Modulo per la presentazione delle osservazioni per i piani/programmi/progetti sottoposti a procedimenti di valutazione ambientale di competenza statale

ID: Codice procedura (ID_VIP/ID_MATTM):10844

Impianto per la produzione di energia elettrica da fonte eolica, costituito da 6 aerogeneratori della potenza complessiva di 37,2 MW, un sistema di accumulo da 25 MW e relative opere connesse in località "Rempillo" nel comune di Pitigliano (GR).

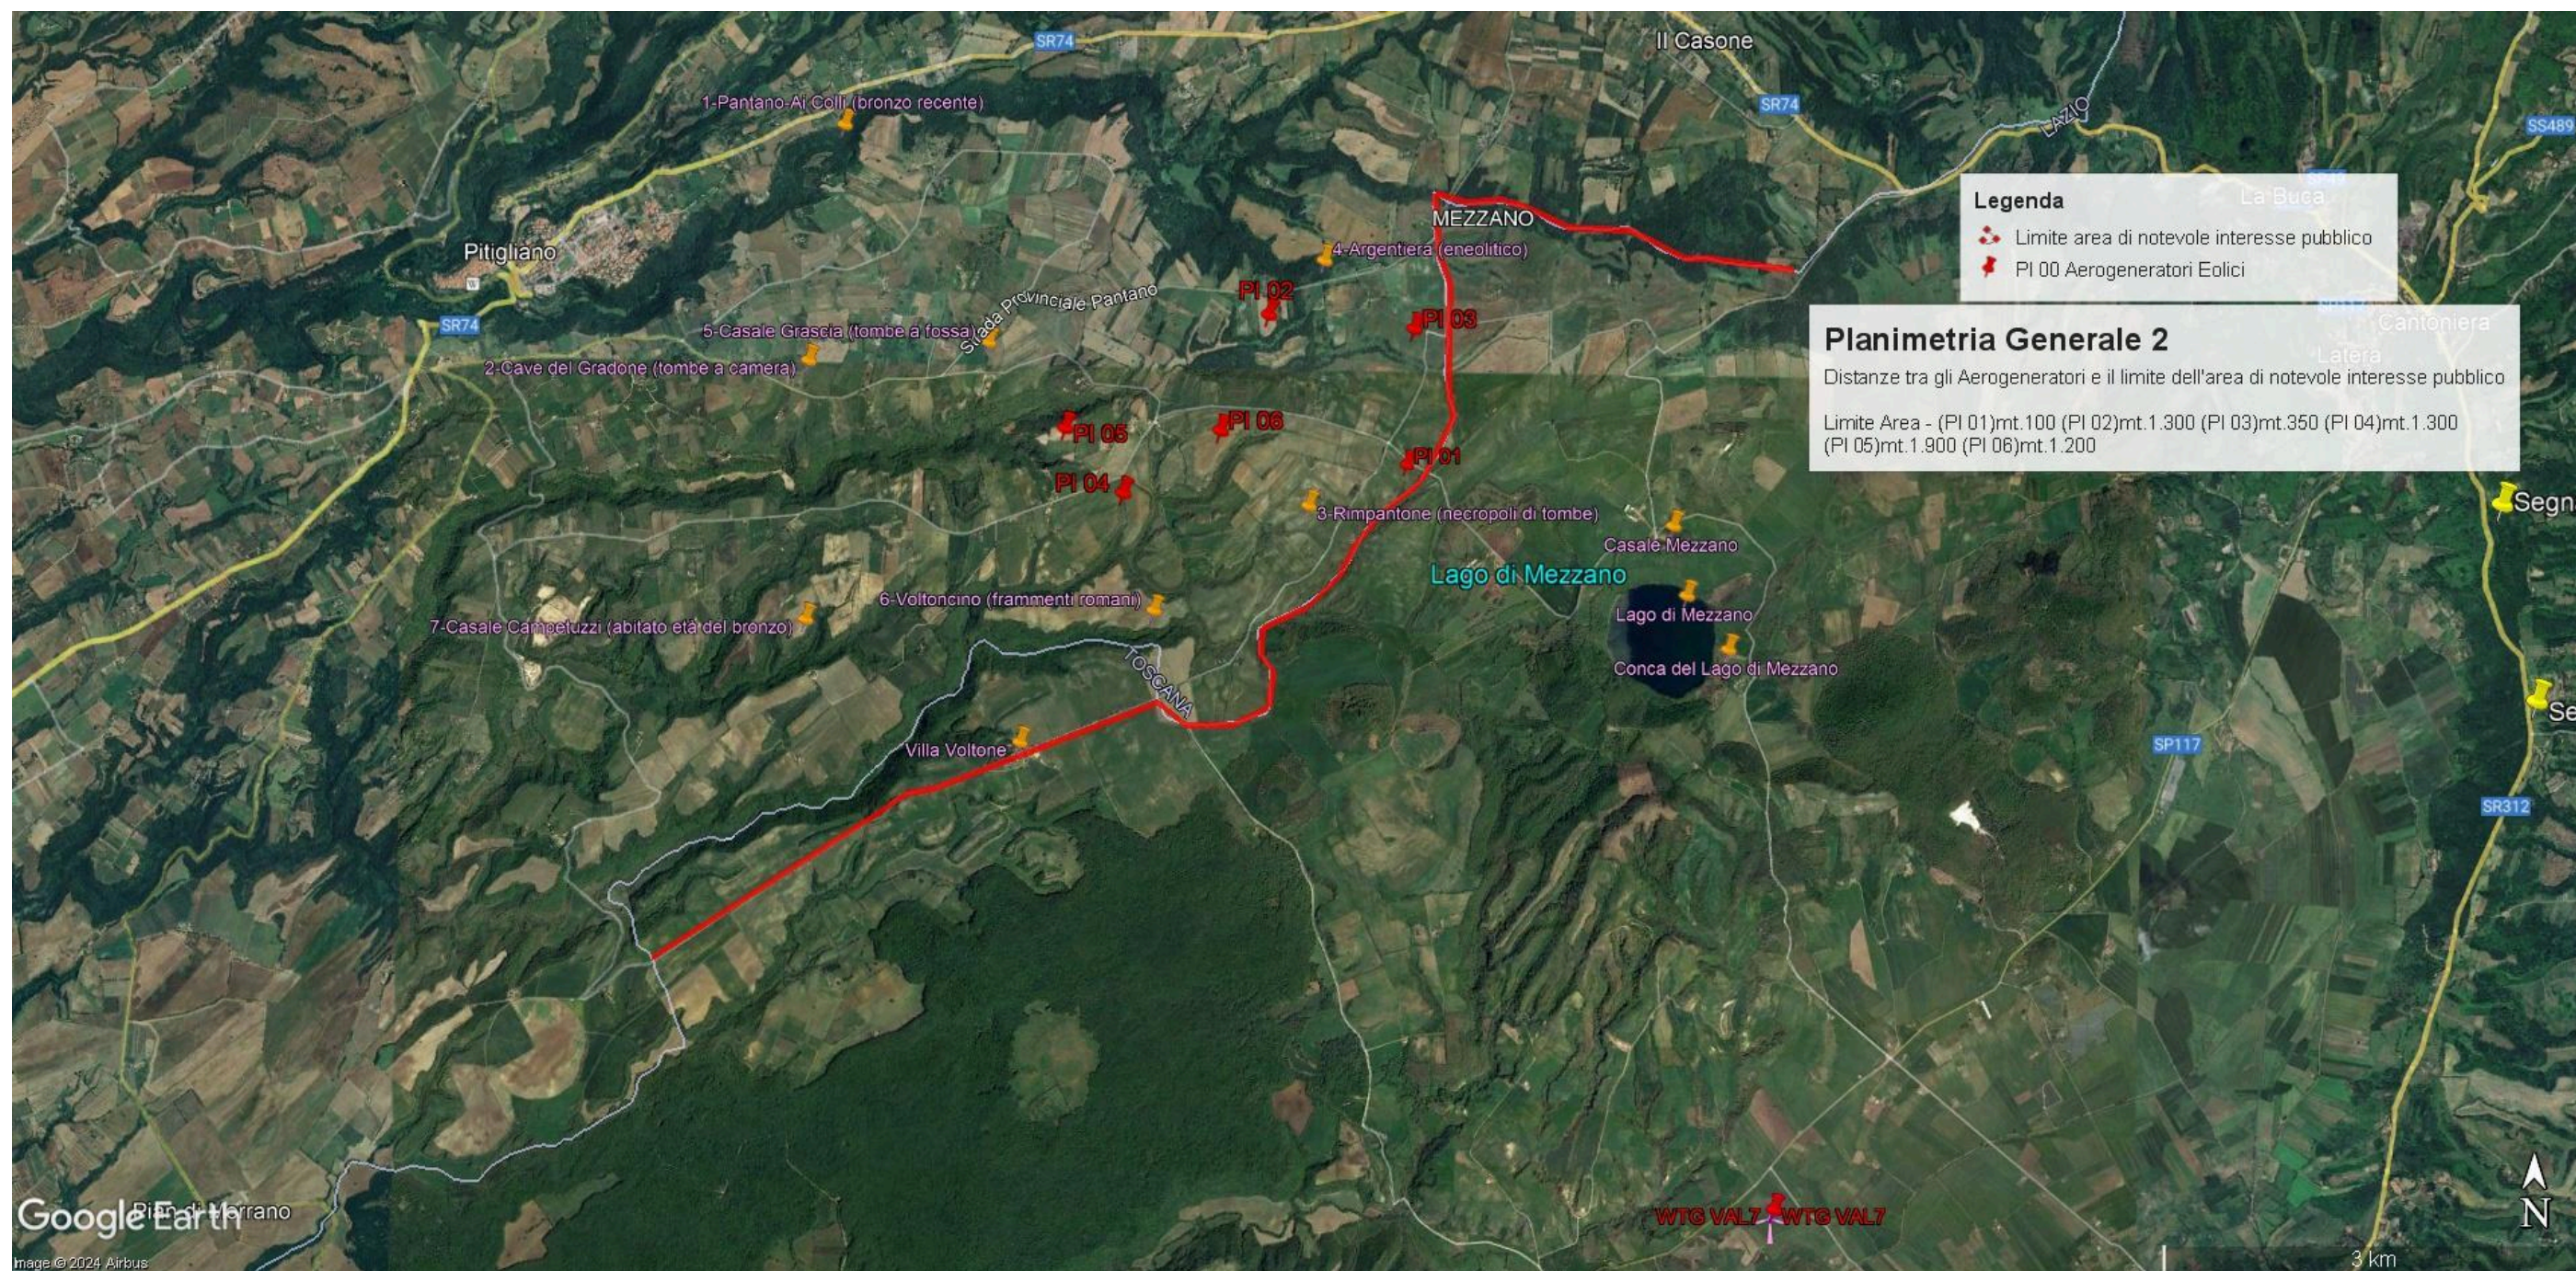
In sintesi, visti l'art. 20 comma 8 lettera c) quater del D.Lgs n 199/2021 e le Linee guida nazionali appena citate, considerato l'enorme impatto dell'impianto eolico industriale denominato “Rempillo” sulla zona paesaggistica di notevole interesse pubblico ben individuata nelle immagini

n.1 e n. 2 e sui Beni Culturali evidenziati nell' immagine n. 3 dell'Allegato alle presenti Osservazioni, per la collocazione delle pale P04 e P05 direttamente all'interno del perimetro di un'area archeologica e per gli impatti anche sull'area intermedia e vasta dei pregiati territori laziali della Tuscia settentrionale e in particolare di quelli del pitiglianese ricco di emergenze agricole, naturalistiche, storiche e archeologiche del periodo etrusco ma non solo, si chiede che venga negata l'autorizzazione all' insediamento dell'impianto eolico denominato "Rempillo".

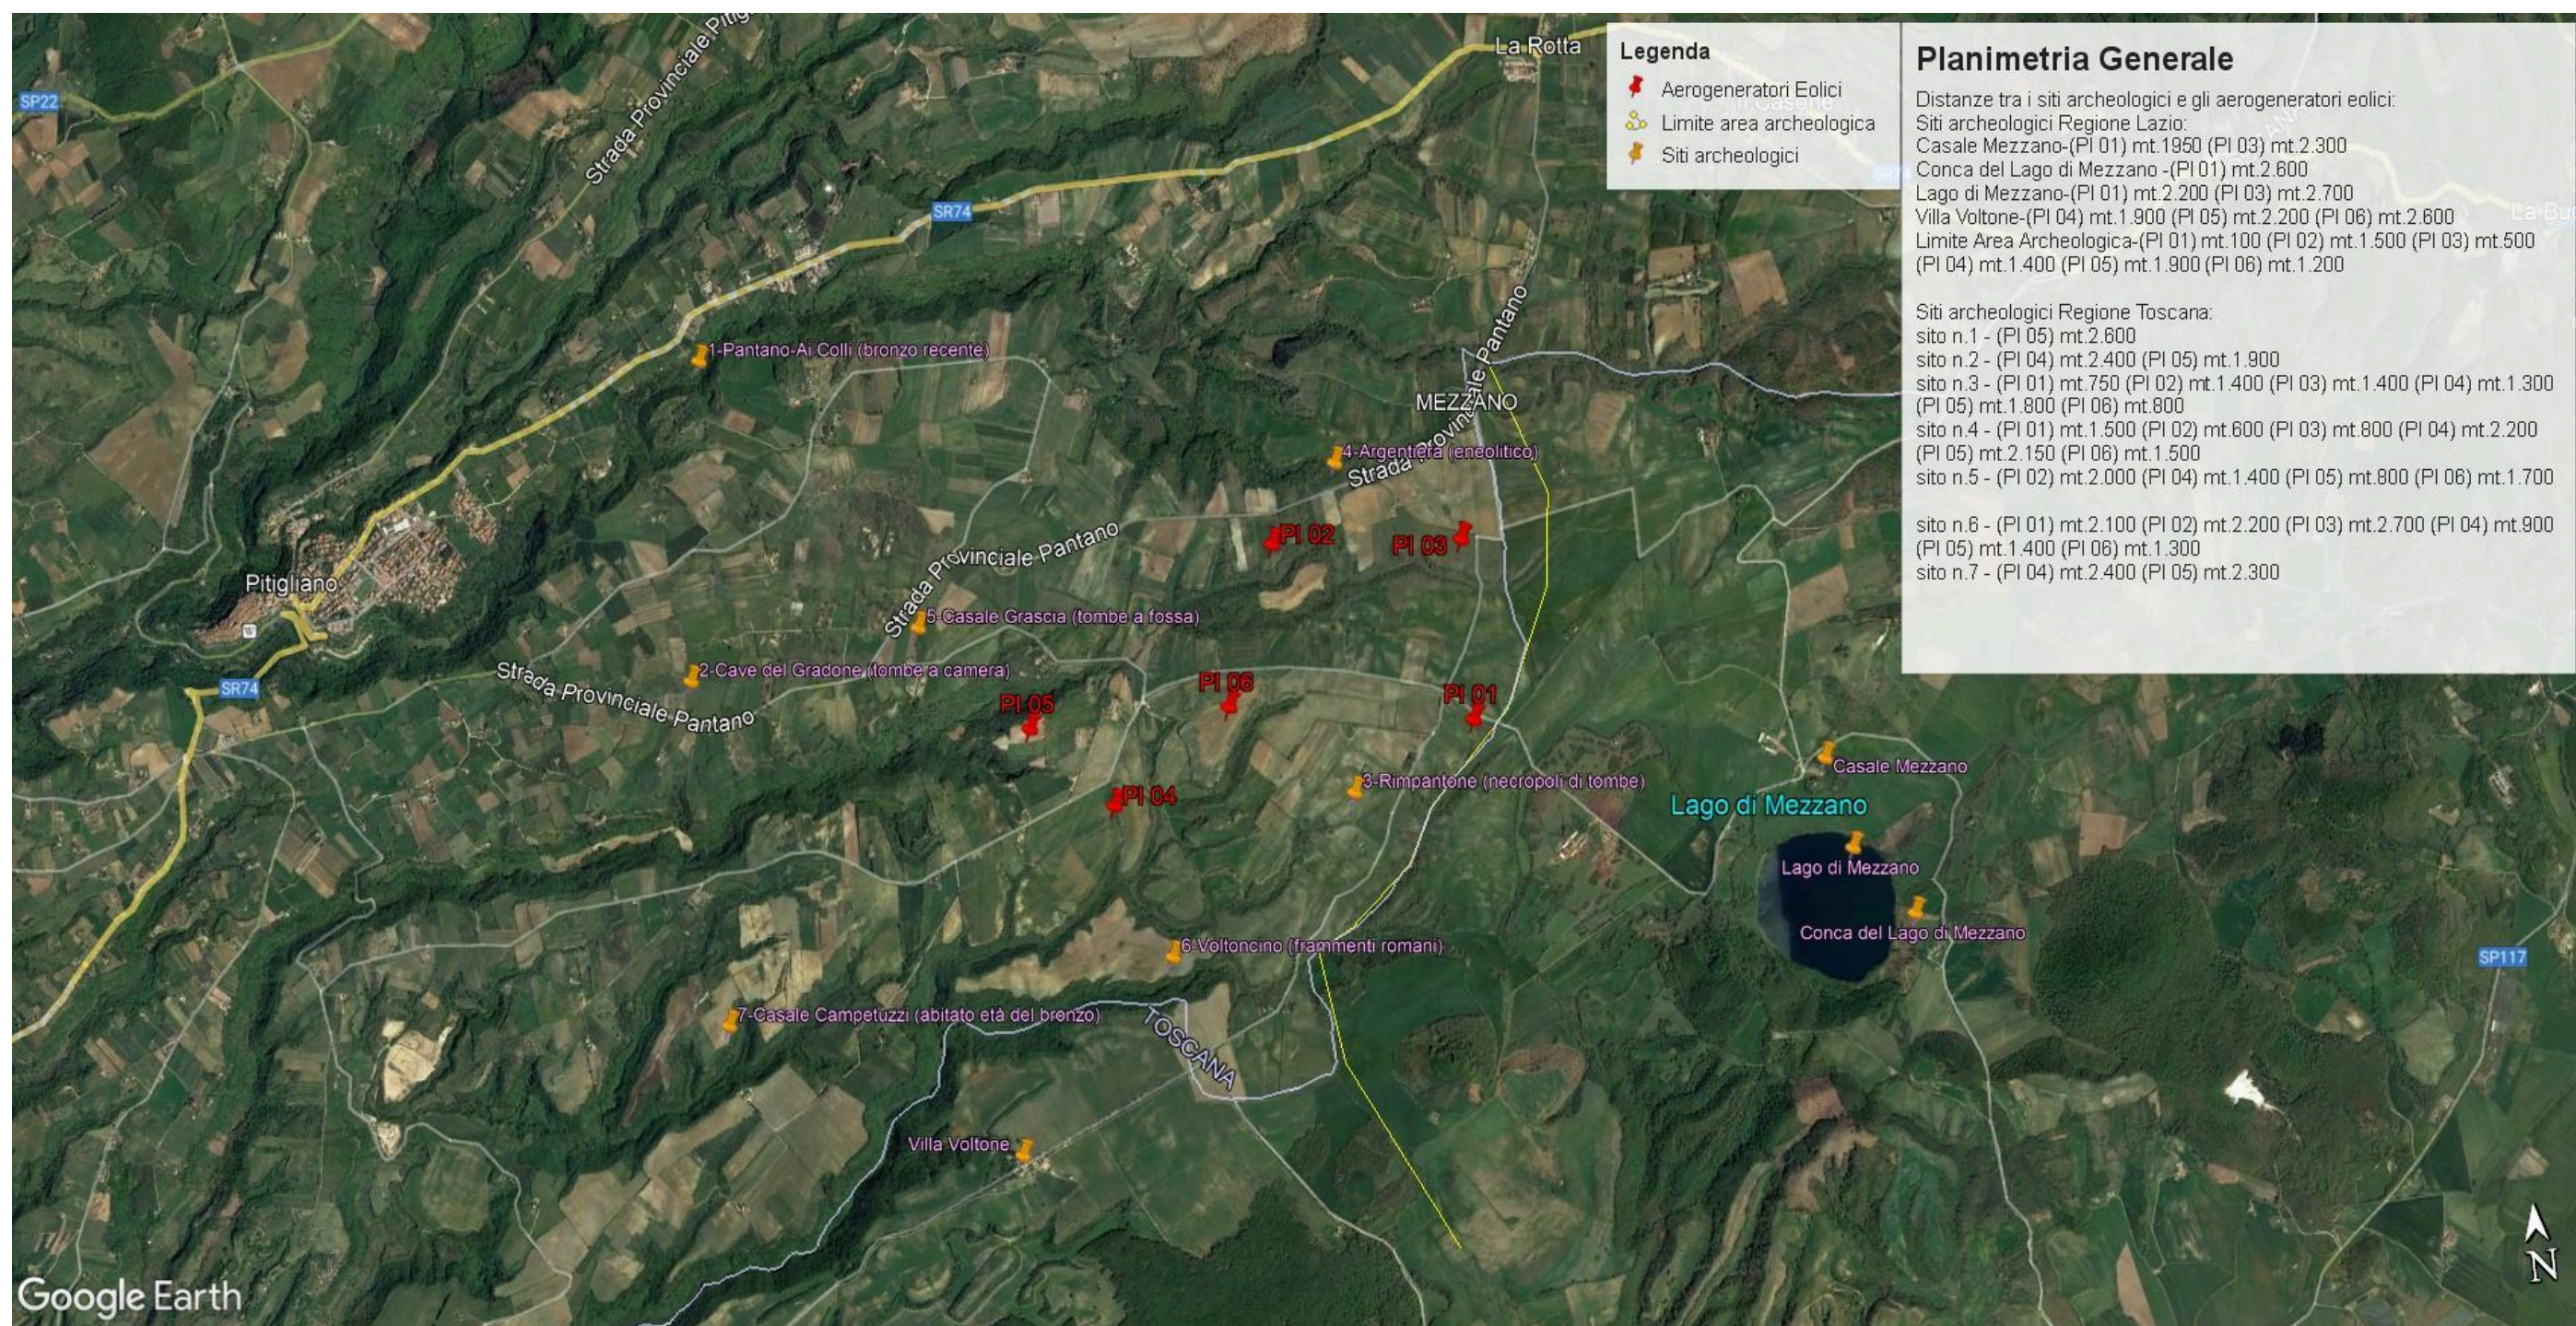
- h) Le zone di interesse archeologico evidenziate nell'immagine n. 3 a cui si aggiungono anche l'importante abitato protostorico di Sorgenti della Nova e Ruder del Castello altomedioevale che si trovano a circa 4 km dalle aree in cui è stato progettato l'impianto eolico industriale. Poco più lontano i resti del castello medioevale "Morronaccio". Nell'area vasta le preziose necropoli eneolitiche (Poggi Alti) ed etrusche di Pitigliano, Sovana e Sorano.

Immagine n. 4 Situazione di saturazione da impianti FER nella provincia di Viterbo. Non sono riportati gli impianti fotovoltaici e agrivoltaici che hanno inciso per buona parte nel cumulo di impianti FER per superare già nel 2023 gli obiettivi del PNIEC assegnati alla Regione Lazio per il 20230.

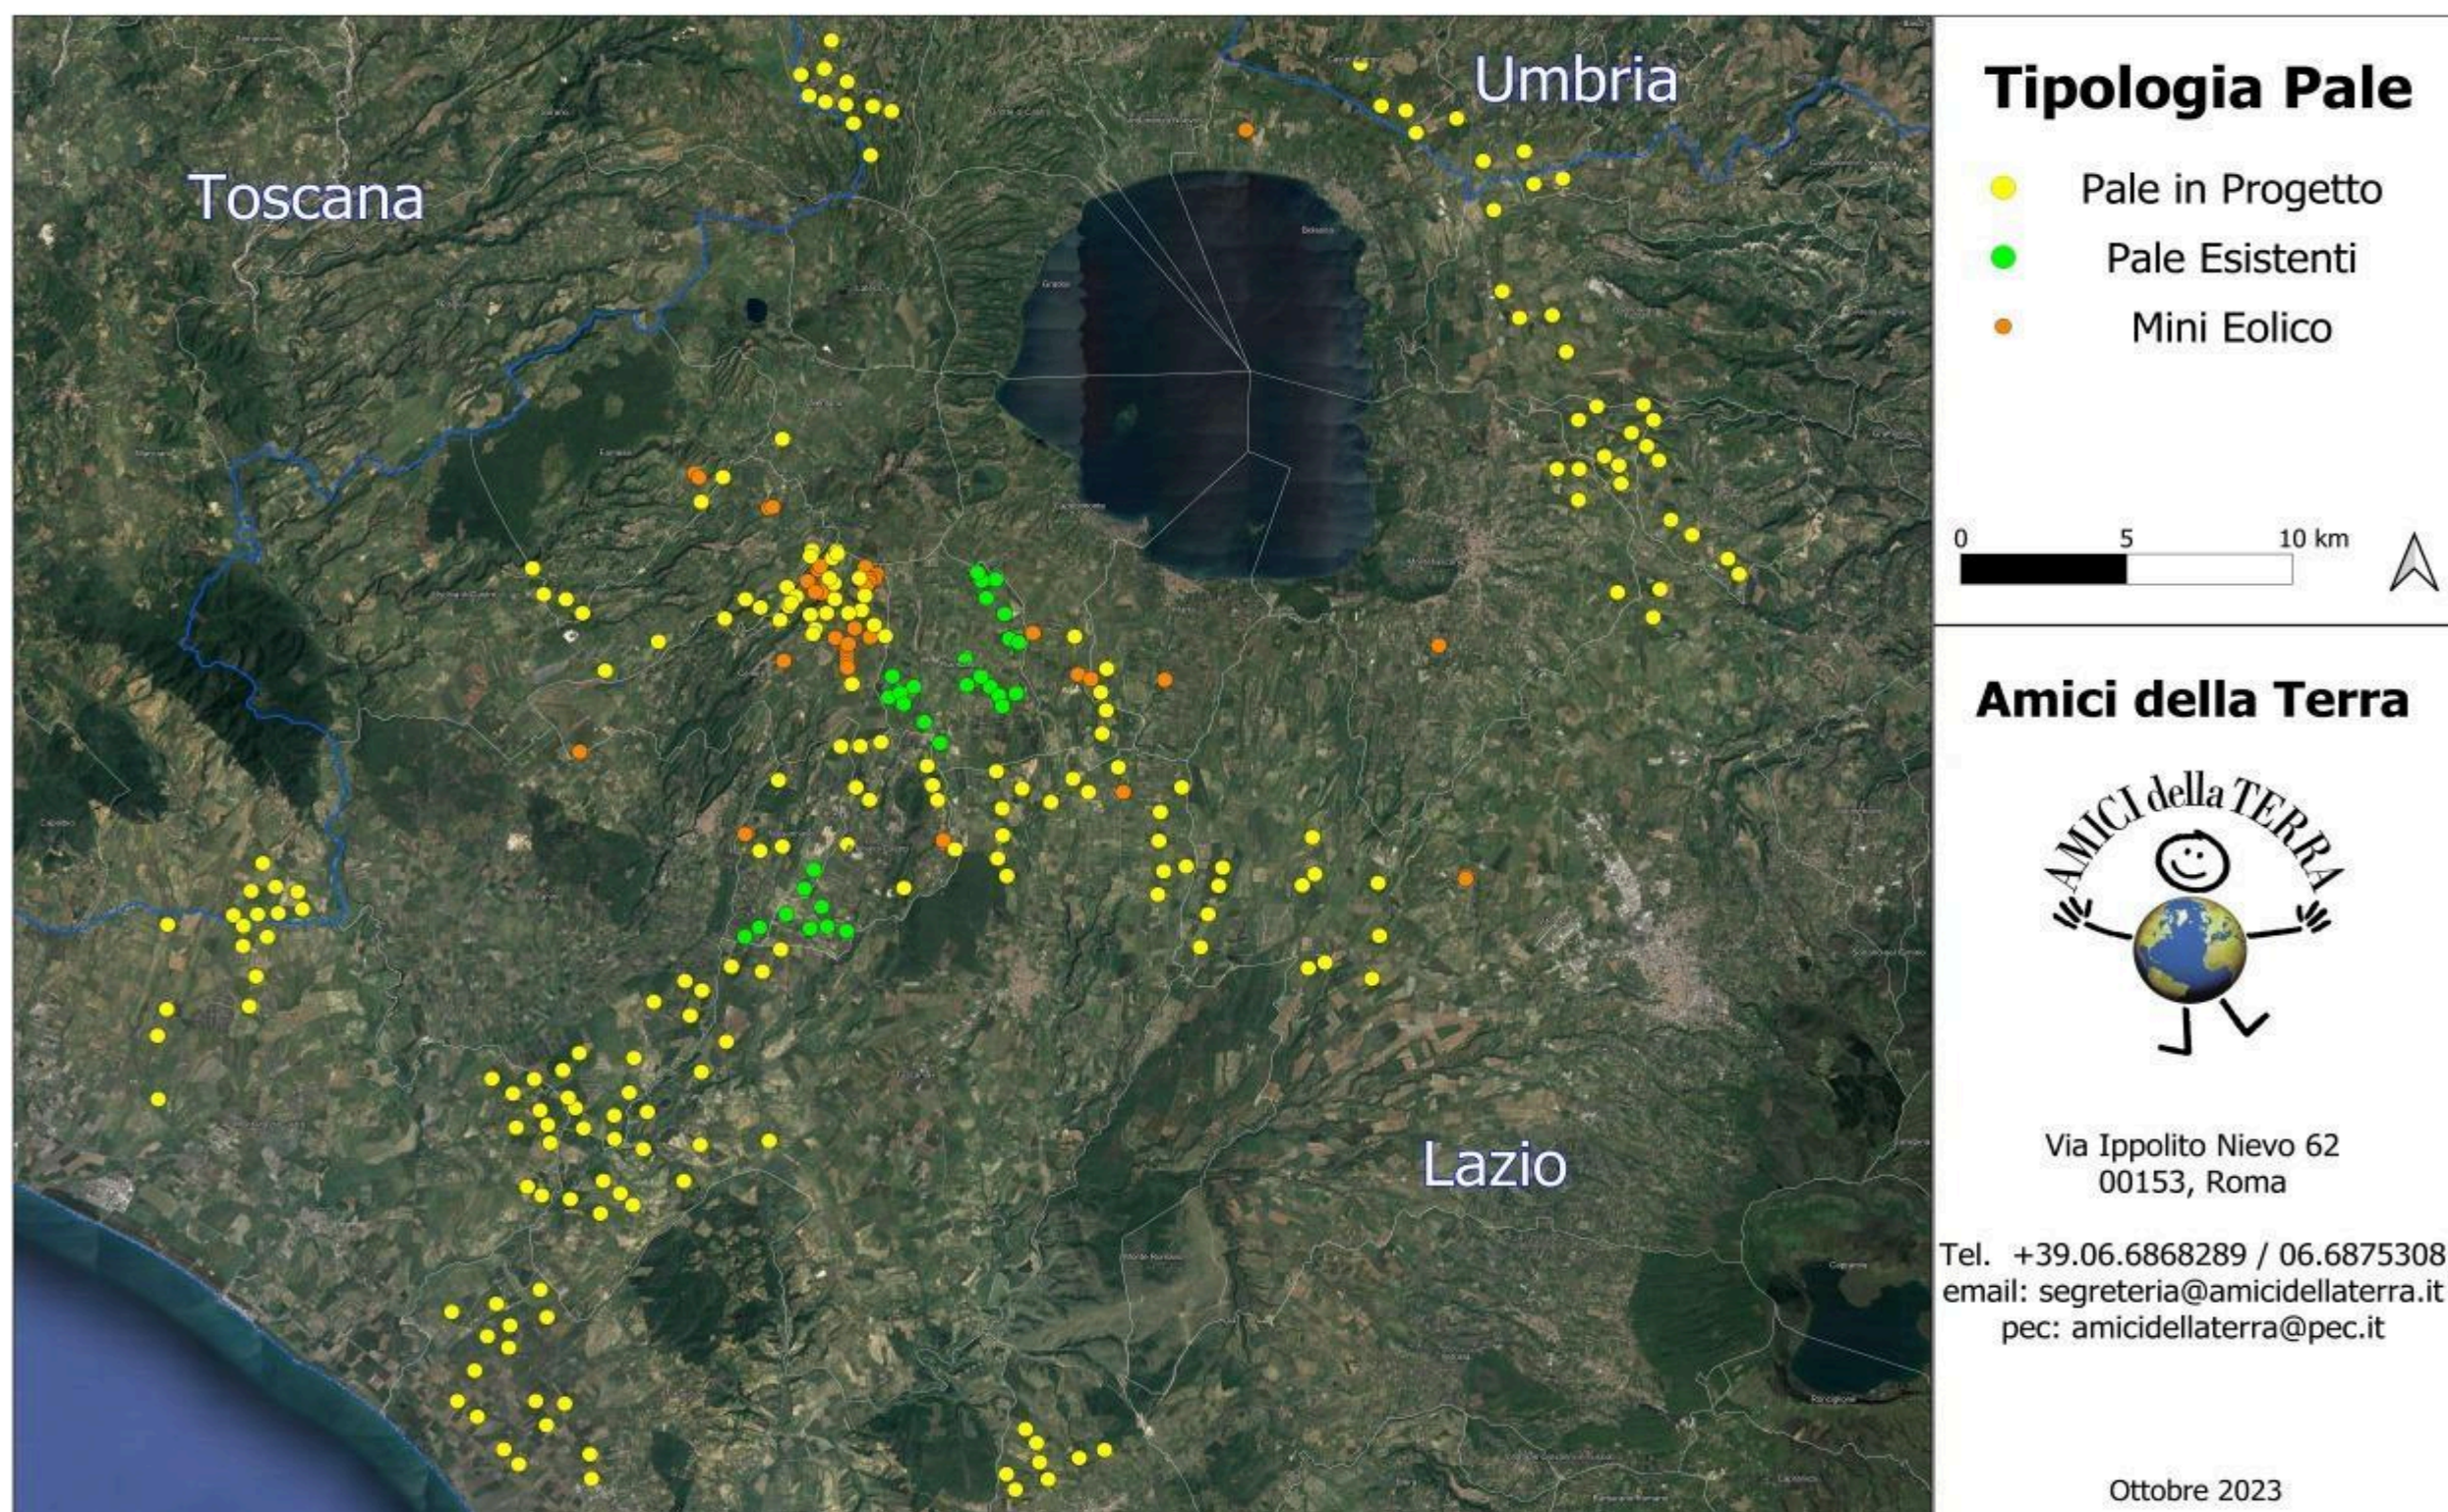
Quindi anche la Regione come Ente deputato dalla normativa nazionale a legiferare sulle aree idonee e non idonee si è espressa riguardo al fatto che abbia assolto ai doveri e alle quote stabilite dal PNIEC e in ambito regionale la provincia di Viterbo è stata quella con il più alto tasso di impianti FER tra tutte e quindi ormai satura ed il cumulo degli impianti FER installati, autorizzati e in progetto rappresenta una **elevata criticità per la sostenibilità ambientale di ulteriori eventuali iniziative,** L'impianto eolico “ Rempillo” pur essendo “esterno al confine provinciale e regionale ma nelle sue immediate vicinanze (a soli 100 metri i primi due aerogeneratori) oltre ad impattare sul territorio e sulle economie di tre Comuni del Lazio (Farnese, Valentano e Latera) si trova nelle fasce di rispetto dei Beni di notevole interesse pubblico come si è evidenziate nelle Osservazioni nn. 1 e 2 e crea anche degli impatti negativi anche sui beni naturalistici come verrà dettagliato nell'Osservazione n. 4. Inoltre andrebbe a sommarsi al già enorme cumulo di impianti eolici e fotovoltaici e geotermici che già creano una elevata criticità ambientale nella provincia di Viterbo e interferiscono anche con il territorio toscano come si può vedere dalle immagini nn. 4 e 5 dell'Allegato n. 1.
